wsp		Elinkeino-, liikenne- ja ympäristökeskus	Koordinaatistojärjestelmä GK23 Korkeusjärjestelmä N2000	Vt9 Riista-aidat, Loimaa (kohde 2, pohj.)	
1.12.2017	J. Takalo T. Lyly	1.12.2017	M. Kiljunen	Toimeksiantotunnus 9/114/5220...9/114/8140	SUUNNITELMAKARTTA	Mk. 1:2000	Piir.nro ST-2B

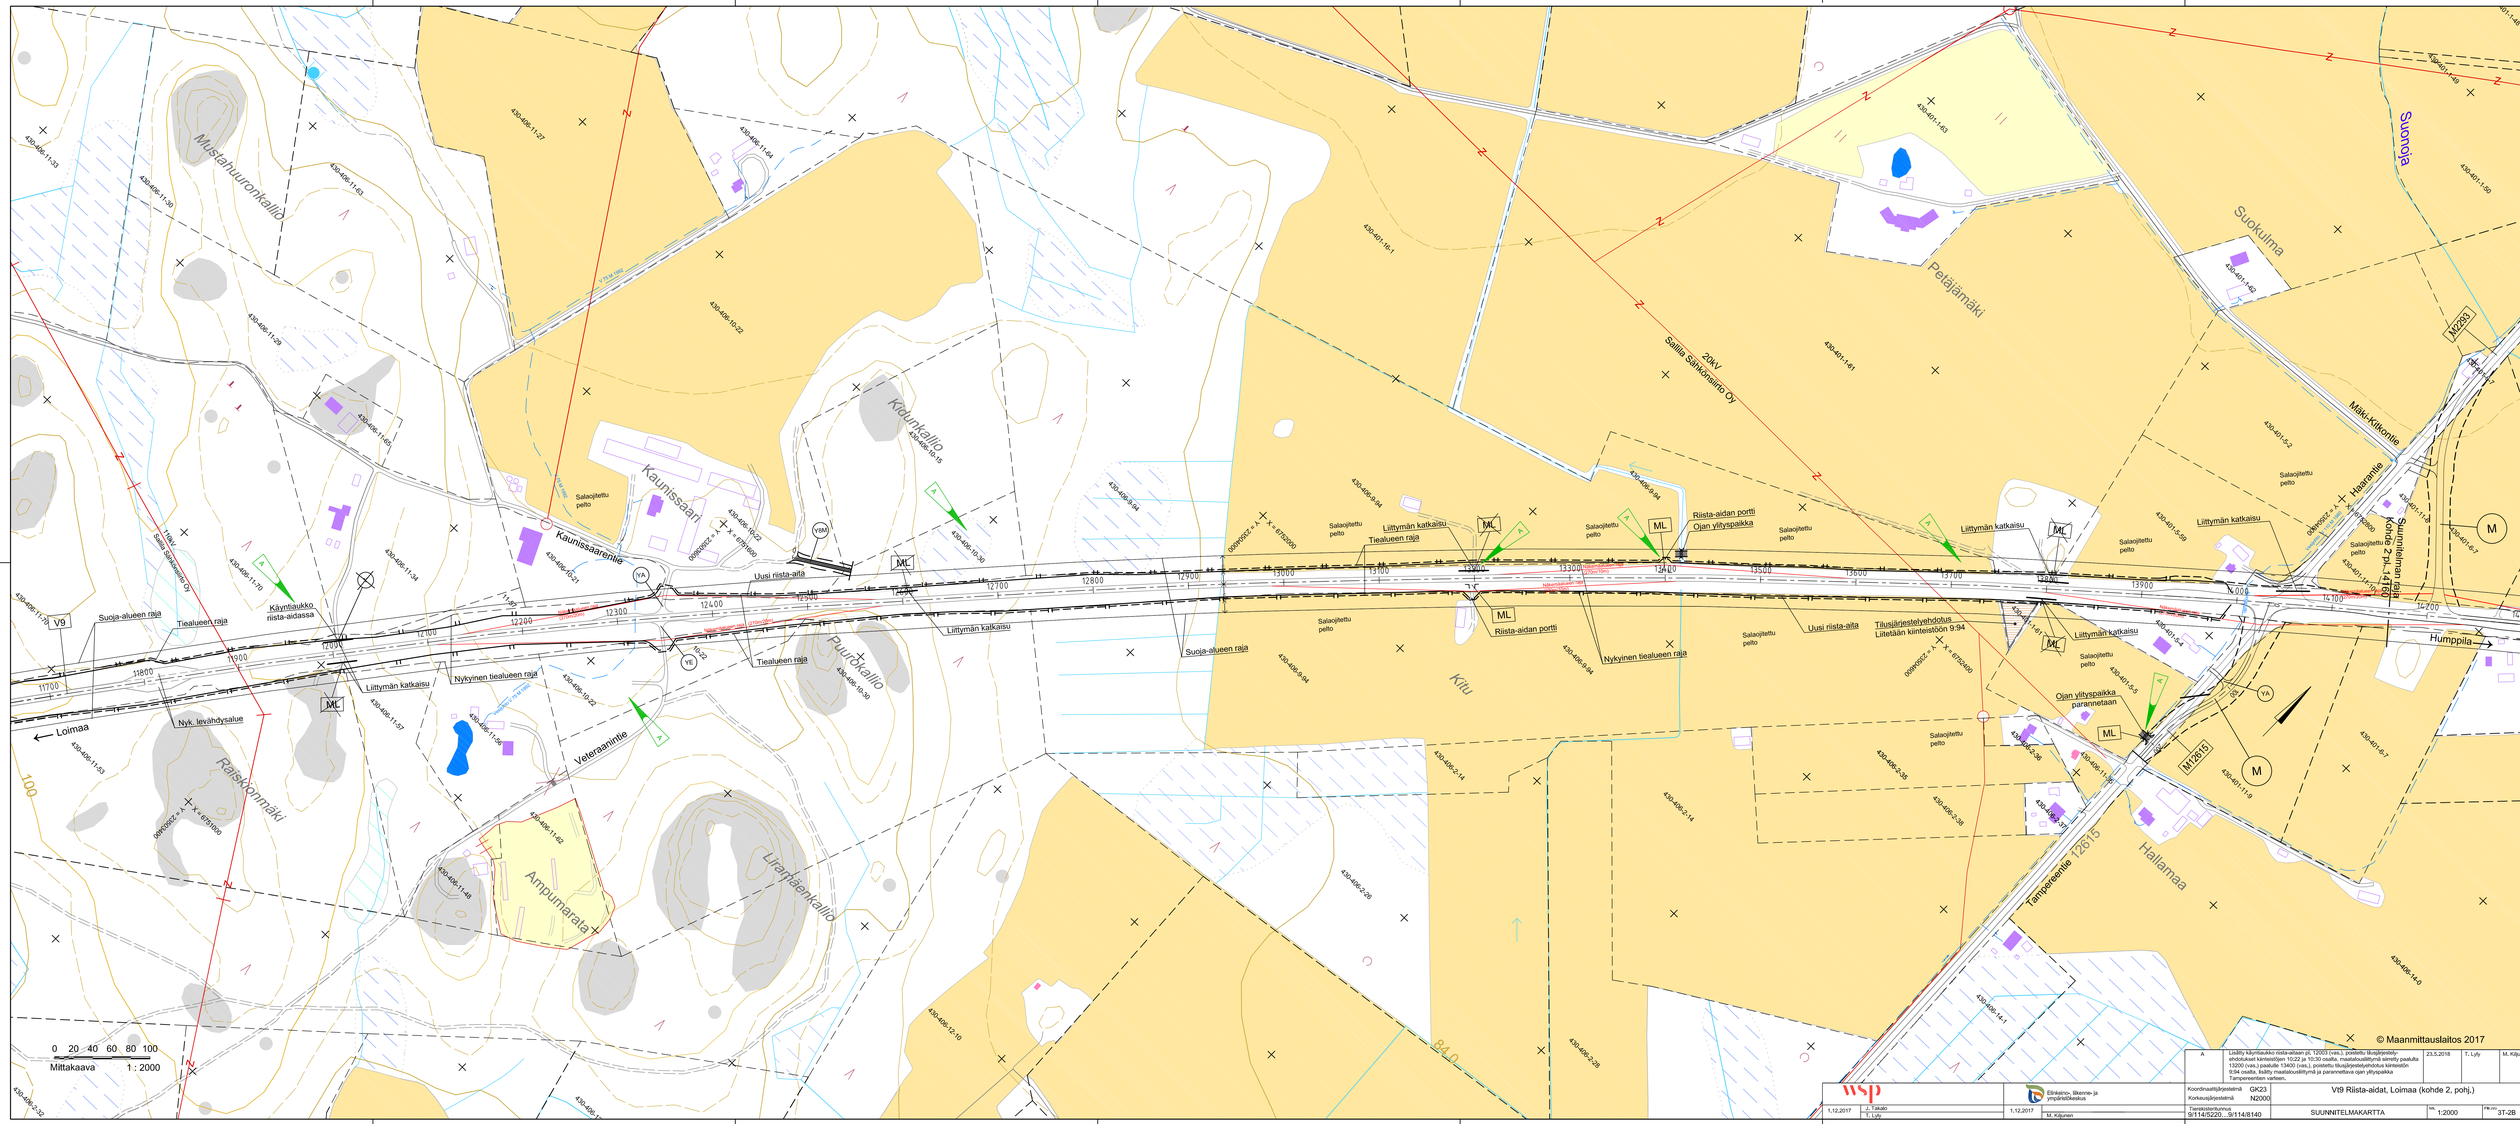
A	Lisätty käyntiaukko riista-aidaan pl. 12000 (vas.), poistettu tilusjärjestelyehdotukset kiinteistöjen 10:22 ja 10:20 osalta, maatalousliittymä siirretty pasulta 13200 (vas.) pasulle 13400 (vas.), poistettu tilusjärjestelyehdotus kiinteistön 9:94 osalta, lisätty maatalousliittymä ja paranmettava ojan ylityspaikka Tampereentien varteen.	23.5.2018	T. Lyly	M. Kiljunen
